**Oggetto:** [ID: 10645] **Procedura di Valutazione di Impatto Ambientale (V.I.A) - PNIEC ai sensi dell'art. 23 del D.Lgs. 152/2006 relativa al progetto di un Parco Eolico, denominato "Monte Pranu" costituito da n.10 aerogeneratori per una potenza complessiva pari a 72 MWp, e opere di connessione alla RTN da realizzarsi nel Comune di Villaperuccio (SU). Proponente: Sardegolica S.r.l. – Autorità Competente: Ministero dell'Ambiente e della Sicurezza Energetica (M.A.S.E.).**  
**Trasmissione controdeduzioni alle osservazioni inviate oltre i termini**

# Impianto eolico “Monte Pranu”

**Documento di risposta alle osservazioni inviate oltre i termini**

**Figura 2-1: Diga Case Miais andamento dei livelli piezometrici.**

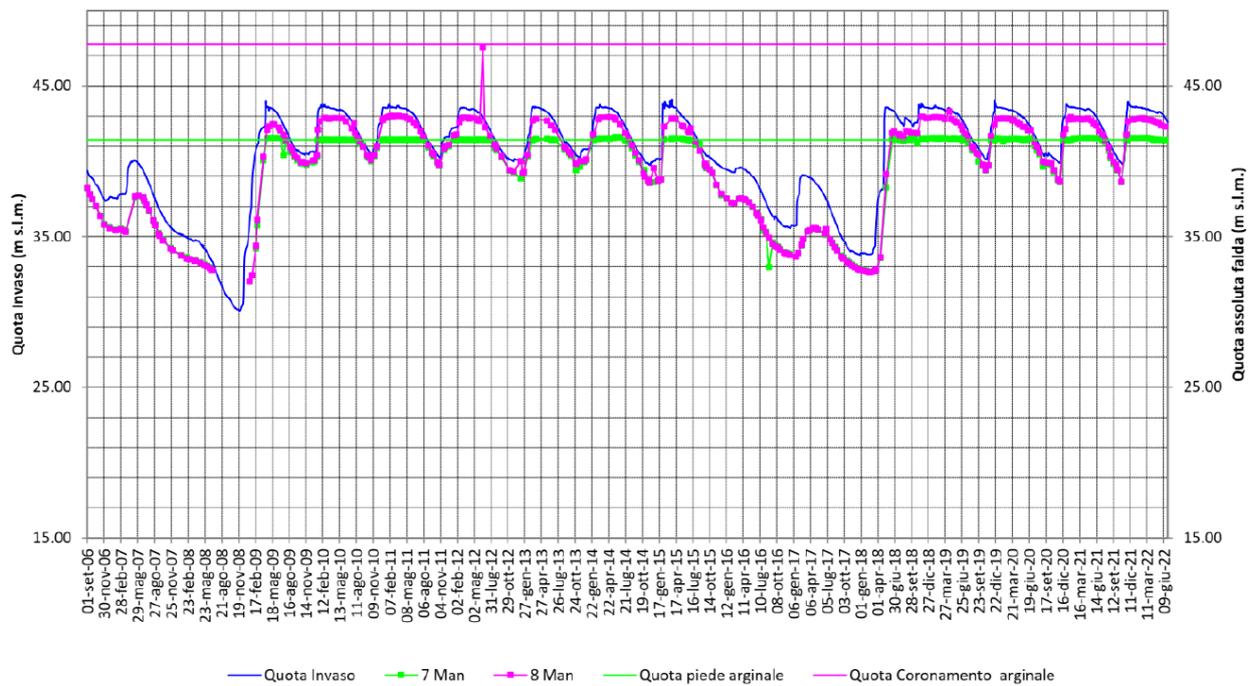
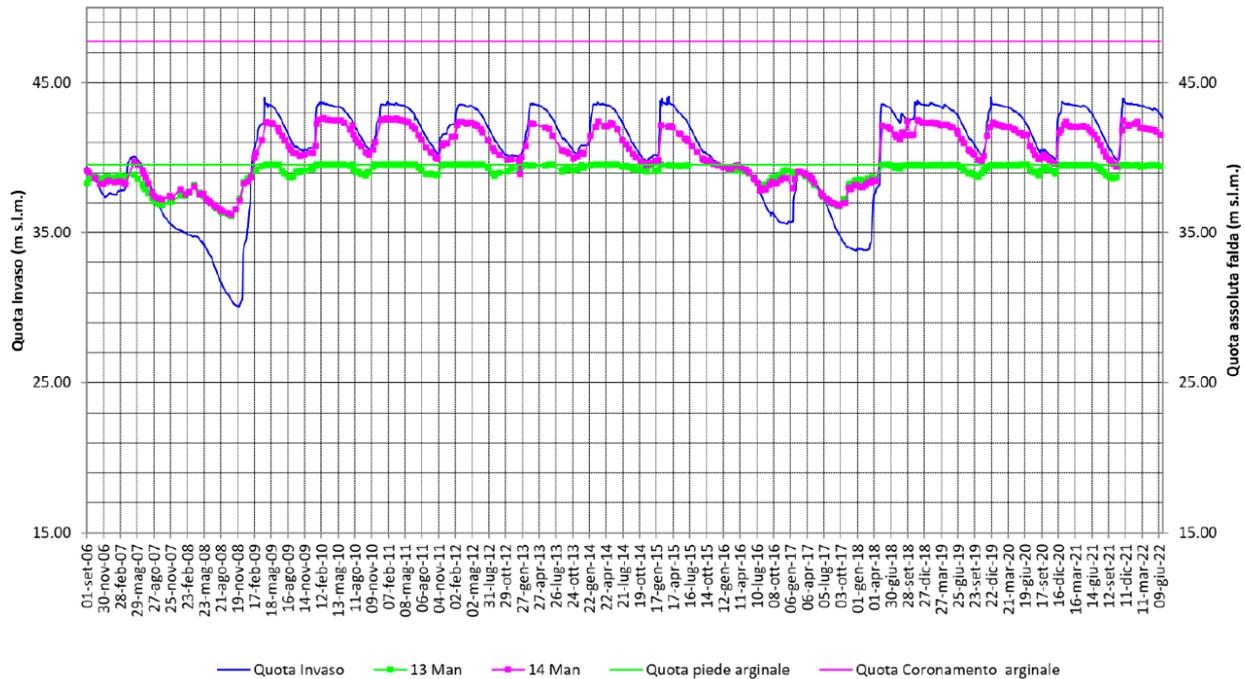
*"l'esame della documentazione di progetto, consultabile sul sito del MASE, ha evidenziato come alcune strade di servizio (in particolare quelle che conducono agli aerogeneratori indicati con le sigle VP8, VP9, VP10) ricadono, almeno in parte, nell'area interna alla quota di massimo invaso della diga e pertanto, in alcuni periodi dell'anno, possono risultare soggette a sommersione e quindi non adatte a consentire un utilizzo continuativo di detta viabilità per la gestione e manutenzione degli aerogeneratori e delle relative connessioni elettriche. Ad ogni buon fine si allega la schematizzazione di massima dell'area demaniale. Essa salvo più puntuali verifiche, può essere assunta come coincidente con quella della superficie del lago corrispondente alla quota di massimo invaso che il "Foglio Condizioni" della diga di Monte Pranu stabilisce a quota 45,50 m s.l.m. mentre la quota di massima regolazione (quota della soglia sfiorante dello scarico di superficie) è posta a 43,50 m s.l.m."*

La relazione illustrativa con codice R1-1 nel capitolo 4.3 pubblica i dati del monitoraggio delle due dighe del bacino di Monte Pranu. Nello specifico è riportata la quota dell'invaso della diga Case Miais (Figura 2-1) e Bavorada (Figura 2-2) da settembre 2006 a giugno 2022. In base a quanto presente nei grafici contenuti negli elaborati del progetto menzionato, si può ricavare che durante i 16 anni di monitoraggio la quota dell'invaso non ha mai oltrepassato i 44 m s.l.m.

Figura 2-4: Estratto dell'elaborato VIL.062.

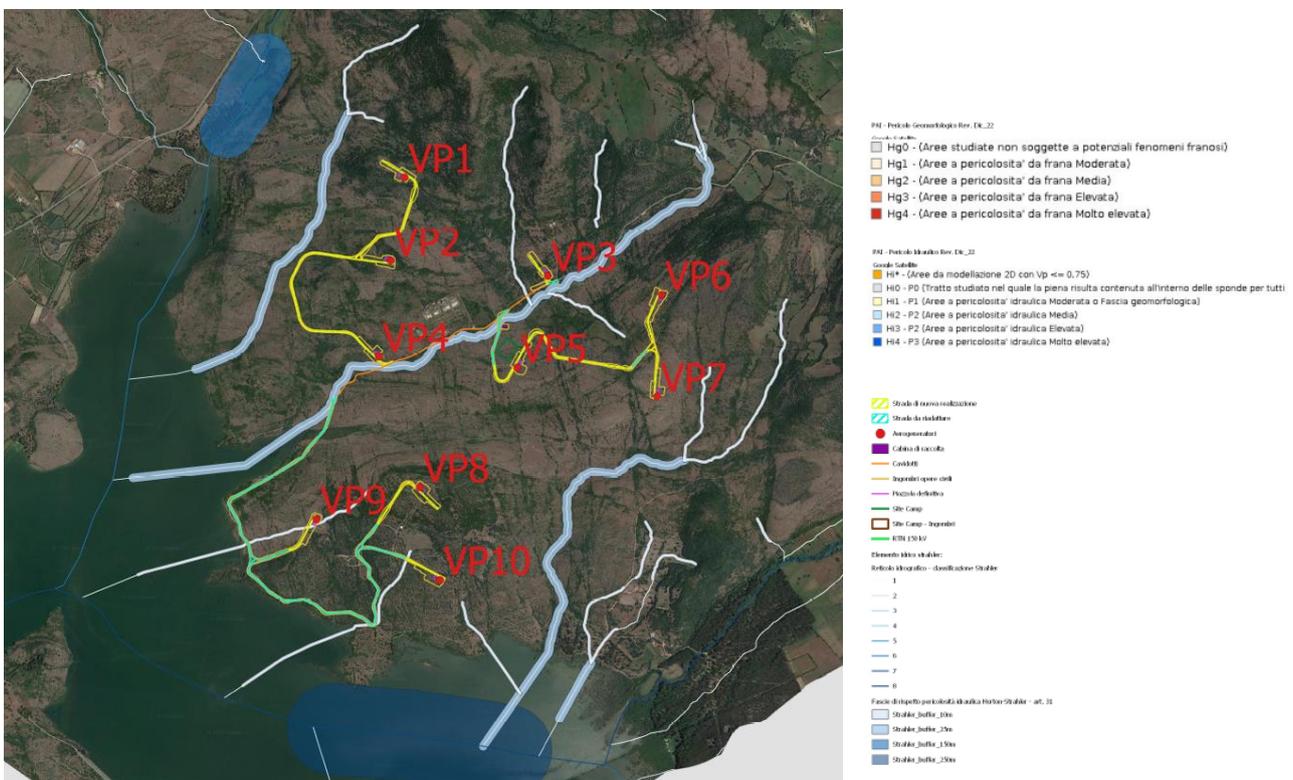
*“la sommersione della viabilità di servizio può danneggiare i manufatti e gli impianti in essa ospitati (ad esempio, elettrodotti). In nessun caso l'ENAS assumerà responsabilità alcuna per gli eventuali danni patiti dalla proponente in relazione al mancato utilizzo della viabilità di servizio ovvero in relazione al danneggiamento di cavidotti e/o altri impianti ubicati nell'area di massimo invaso del lago di Monte Pranu. Peraltro, eventuali dispersioni conseguenti al danneggiamento accidentale dei conduttori elettrici presenti nell'area di massimo invaso potrebbero favorire l'instaurarsi di un grave rischio elettrico in alcune zone dell'invaso proprio nel momento in cui queste sono interessate da una rilevante criticità idraulica.”*

L'elaborato VIL.062 – Inquadramento opere su cartografia PAI (Figura 2-4), riporta le aree sottoposte a pericolo geomorfologico, quelle sottoposte a pericolo idraulico e gli elementi idrici del reticolo idrografico secondo la classificazione Stralher, con le rispettive fasce di rispetto.
